**Prüfgutachten / Defizitanalyse  
- Anonymisierte Fassung -**

**zum Bebauungsplan (B5781/38) „Nördlich Westfalenstraße“**

**in Düsseldorf**

**Umweltamt  
Landeshauptstadt Düsseldorf  
Brinckmannstraße 7  
40225 Düsseldorf**

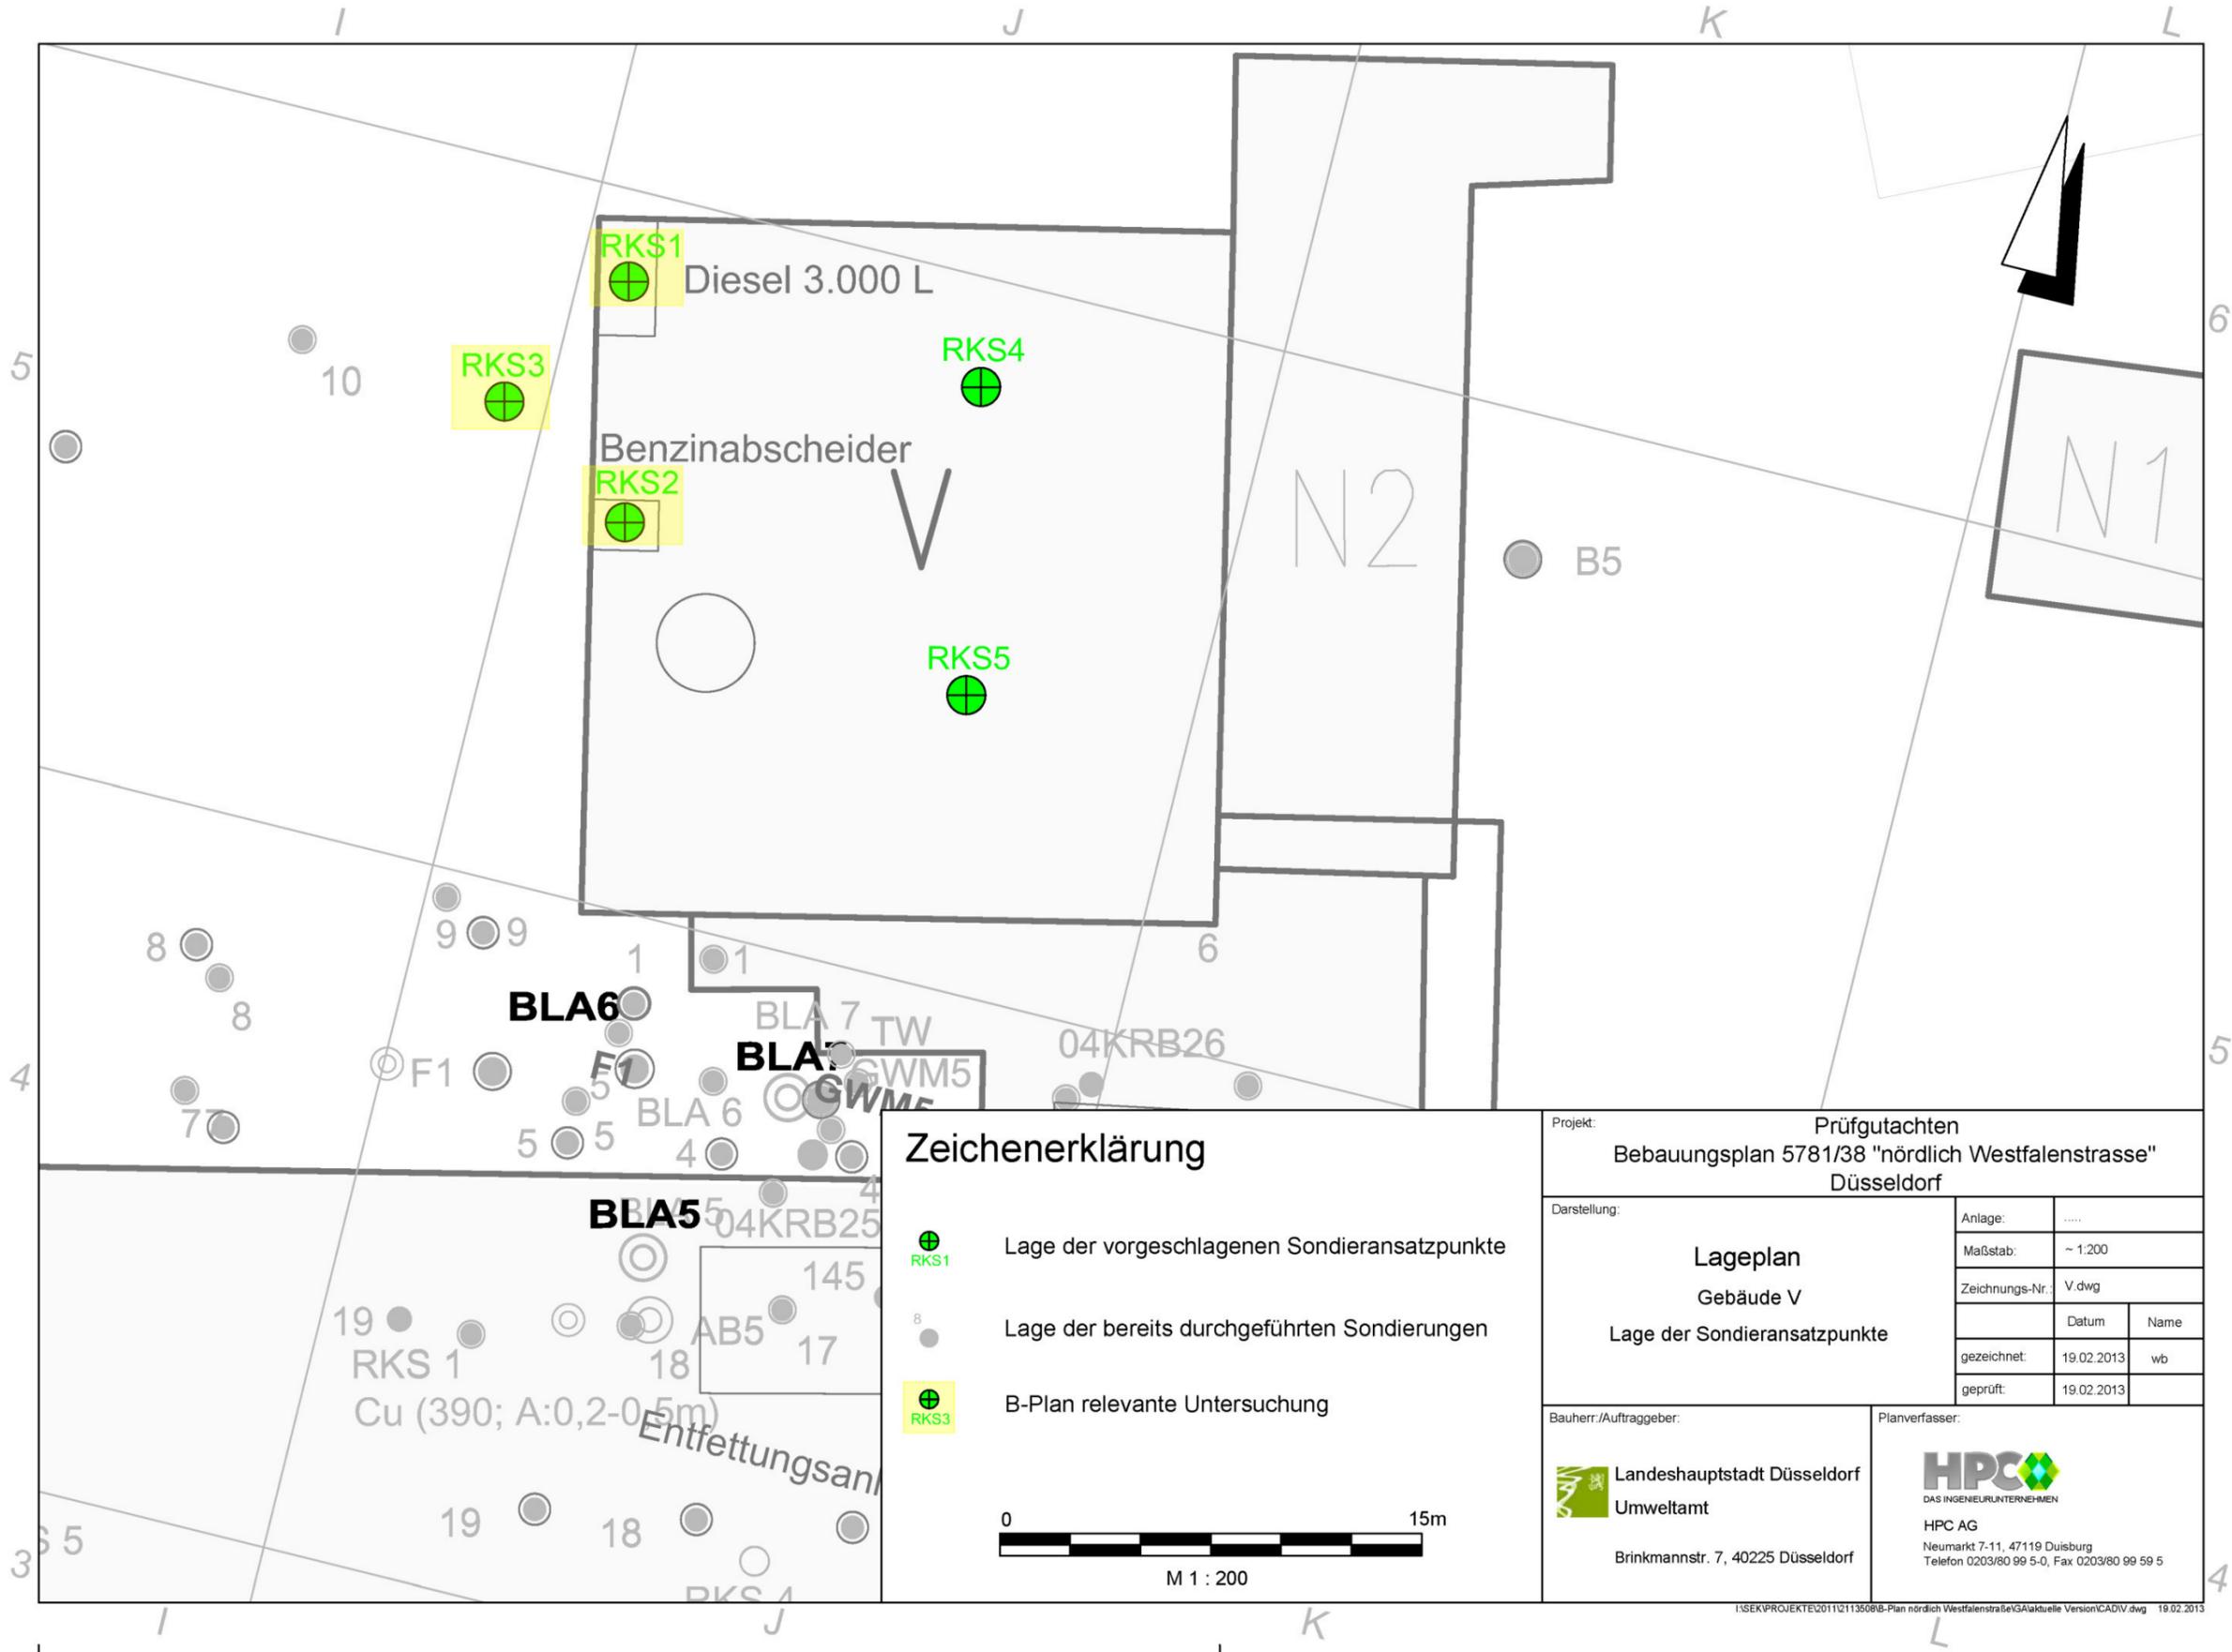
- Vier der zwölf Sondierungen (33%) durch den Gutachter des Eigentümers im Jahr 1999 erreichten nicht die geplante Sondierendtiefe.
- Vor allem beim Lagertank (Betriebseinheit 24) wurde die Betonplatte nicht durchteuft. Hier ist auf jeden Fall eine Kernbohrung/Sondierung erforderlich.

(vermutlich Bereich des Sickerschachtes, Planquadrat H2) einzugrenzen. Die Eingrenzung wurde bisher nicht durchgeführt.

- RKS 1                      Lösemitteltank
- RKS 2                      Vulkanisierkessel
- RKS 3 und RKS 4        Strahlanlage
- RKS 5                      Absaugung Schleifstaub
- RKS 6 und RKS 7        Streifenspritzmaschinen
- RKS 8                      Sandstrahlkabine
- RKS 11                    ehem. Gefahrstofflager
- RKS 12                    Sickerschacht
- Bodenluftprobenahme BLA 5/6/7 (falls noch vorhanden). Insofern eine Probenahme an den BLA 5/6/7 nicht mehr möglich ist, muss mindestens eine RKS im Zentralbereich des Dreiecks BLA5, BLA 6, BLA 7 abgeteuft und eine Bodenluftprobenahme durchgeführt werden.

- RKS 9                      Heizöltank
- RKS 10                    Werkstatt

Darstellung:  <b>Lageplan</b> Gebäude V  Lage der Sondieransatzpunkte	Anlage:	.....	
	Maßstab:	~ 1:200	
	Zeichnungs-Nr.:	V.dwg	
		Datum	Name
gezeichnet:	19.02.2013	wb	
geprüft:	19.02.2013

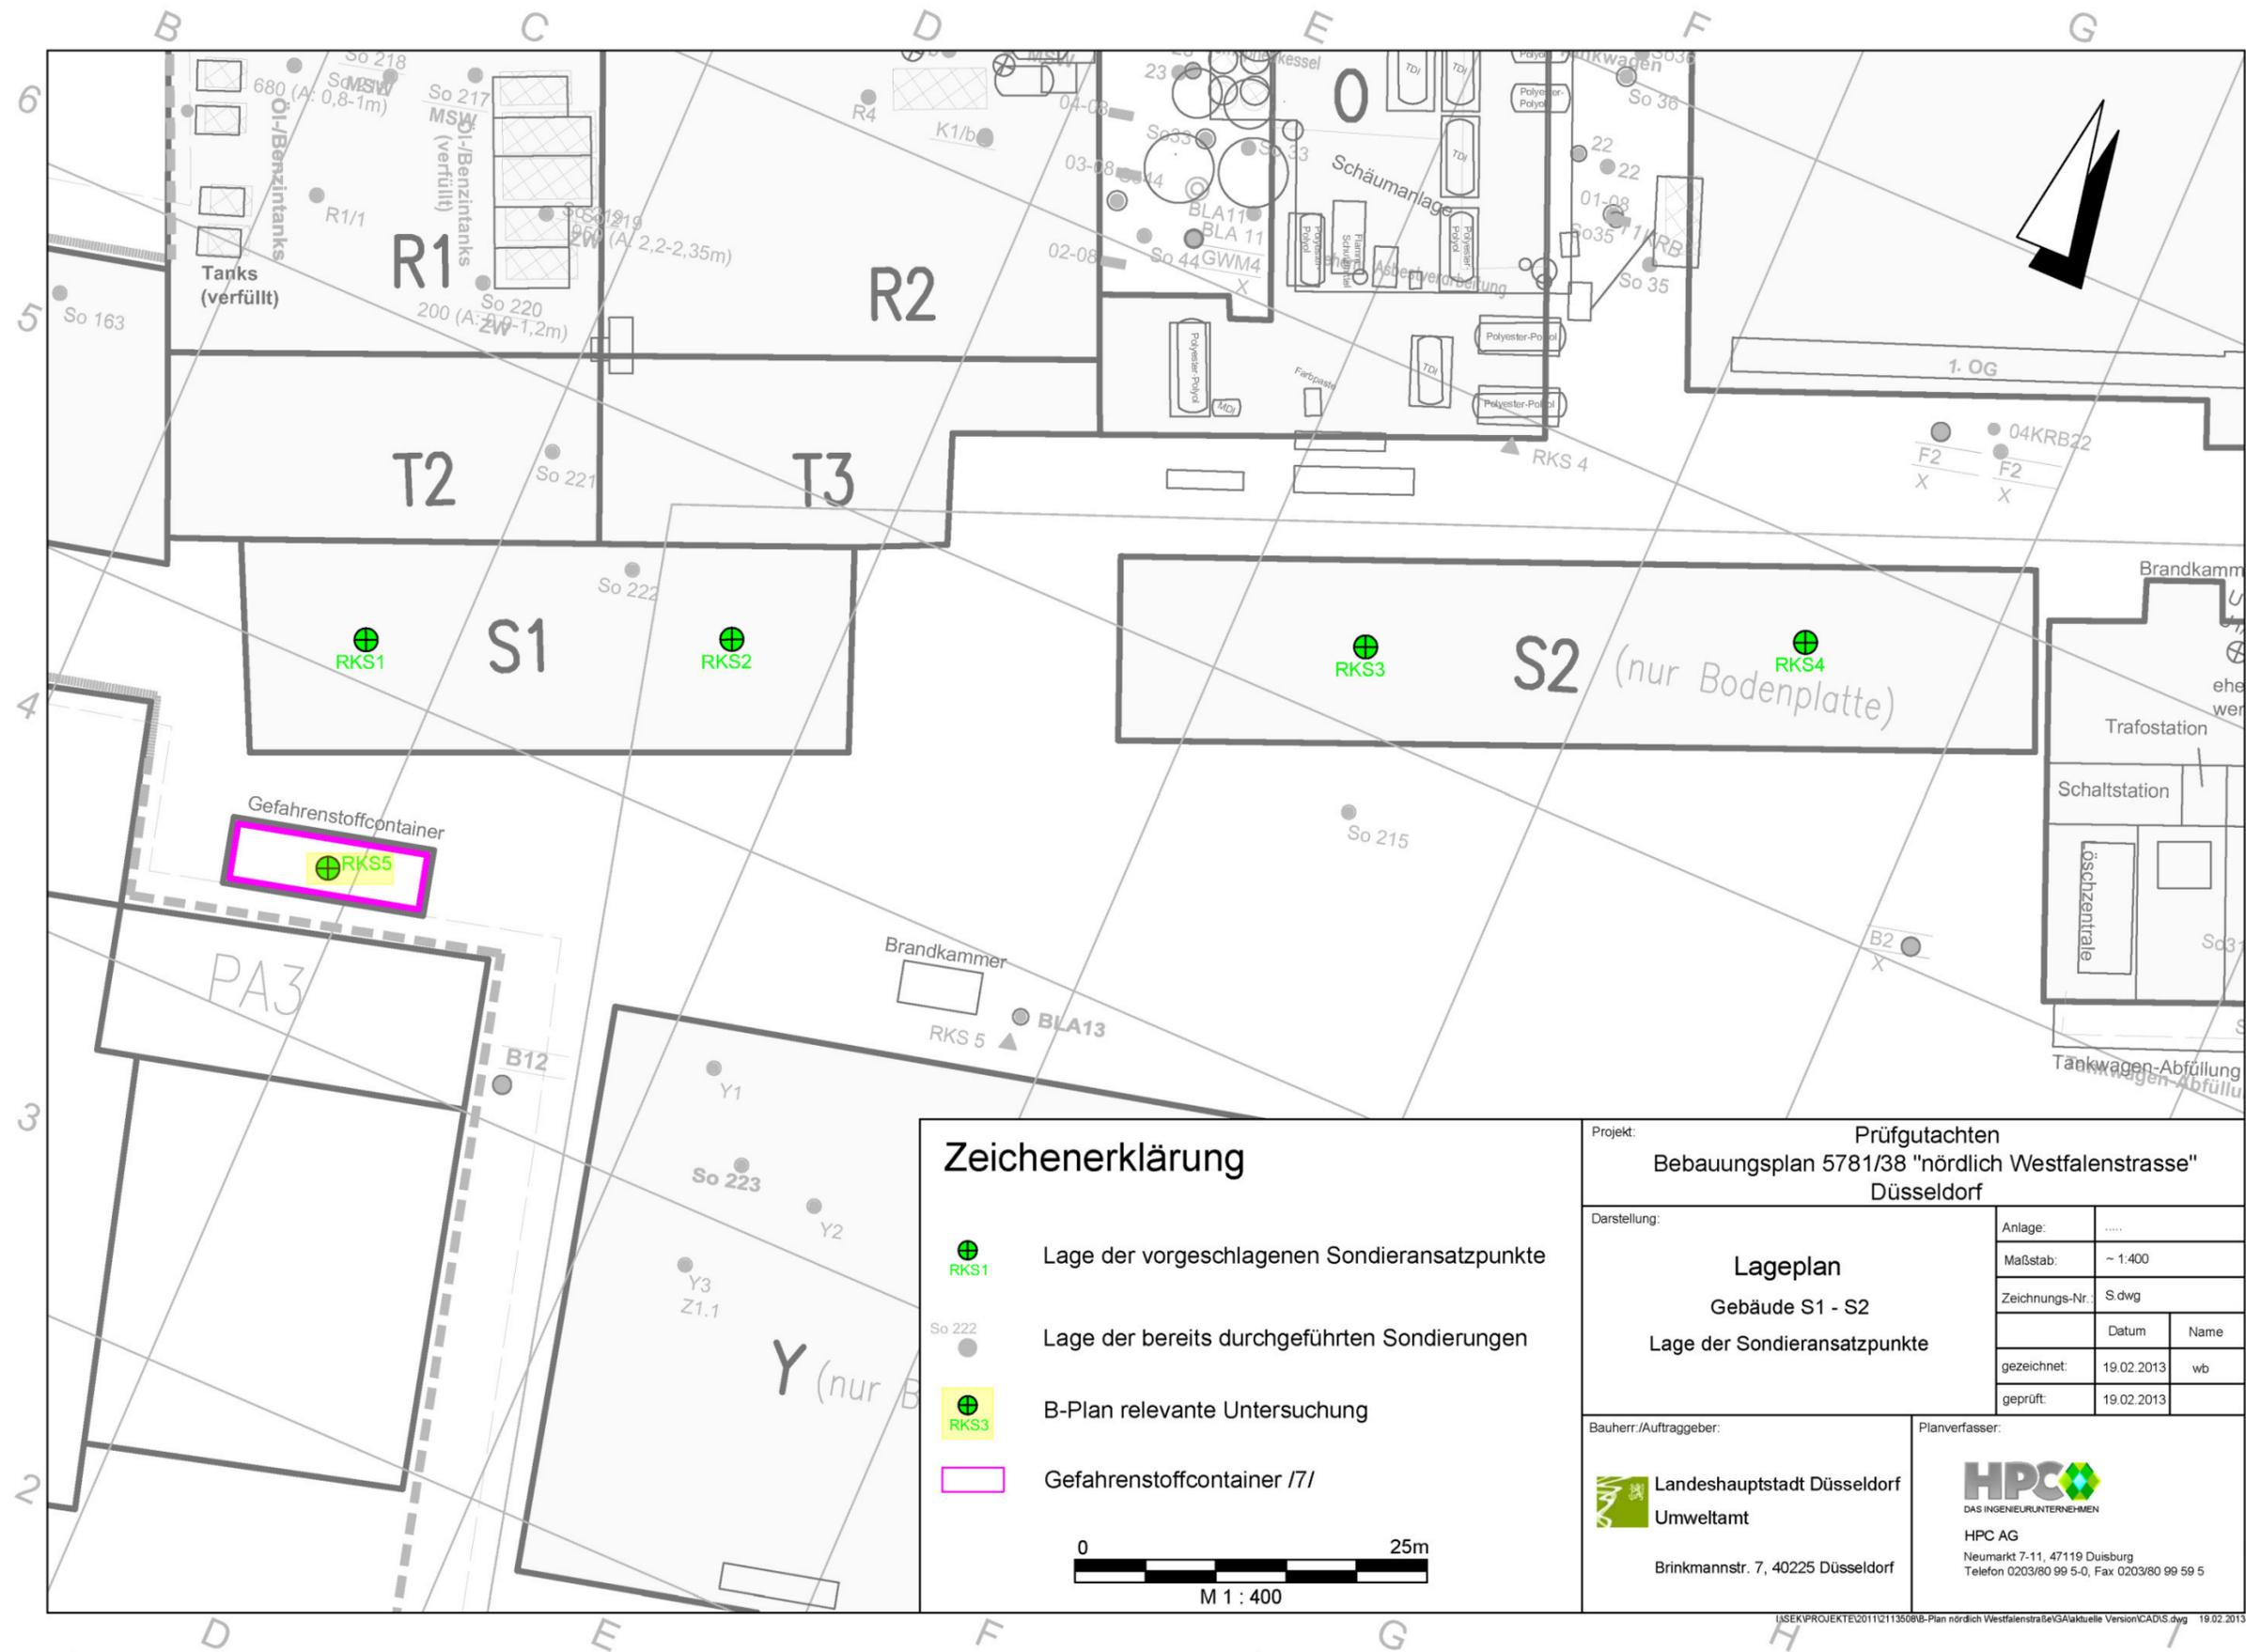
1) Das Gebäude V wurde trotz konkreter Hinweise auf den Umgang mit wassergefährdenden Stoffen bisher nicht untersucht.					
2) Dem Hinweis, dass im Rahmen der Reinigung von Gabelstaplern emulgierte Öle und Fette nicht vom Abscheidersystem zurückgehalten wurden ist nicht nachgegangen worden.					
<b>Untersuchungsbedarf:</b>		<b>Analytikumfang:</b>		<b>B-Plan relevant</b>	
Betriebstankstelle	RKS 1 - RKS 3	Boden	MKW, PAK	<b>Ja</b>	
		Bodenluft	AKW		
Lagerhalle / Kfz-Pflegehalle	RKS 4	Boden	MKW	<b>Nein</b>	
		Bodenluft	CKW, AKW		
Lagerhalle /Betriebsfeuerwehr	RKS 5	Boden	PFT	<b>Nein</b>	
		Bodenluft	CKW, AKW
